不 具 合 箇 所 説 明 図

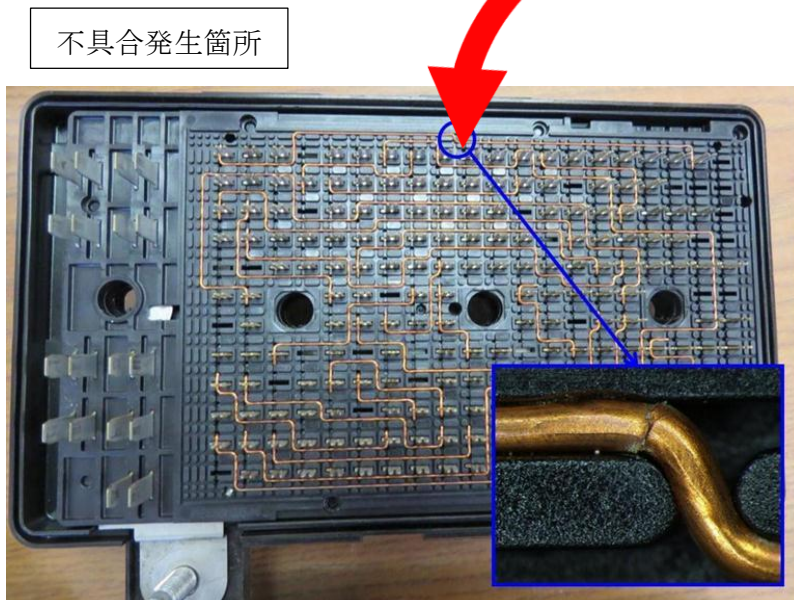
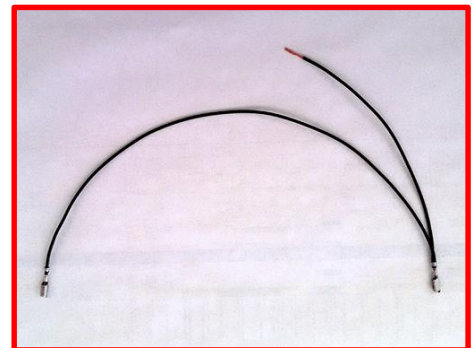
<不具合の状況>

エンジンルーム内フューズボックスにおいて、排気管の熱影響によりフューズボックスが収縮することがある。そのため、そのまま使用を続けると、フューズボックス内のすれ違い用前照灯の電気回路が折損し、最悪の場合、すれ違い用前照灯が不点灯になるおそれがある。

<改善内容>

全車両、対策用のジャンパーハーネスを取り付ける。

<識別方法>

左側ボディストラクチャー部分に緑色ペイントを塗布する。
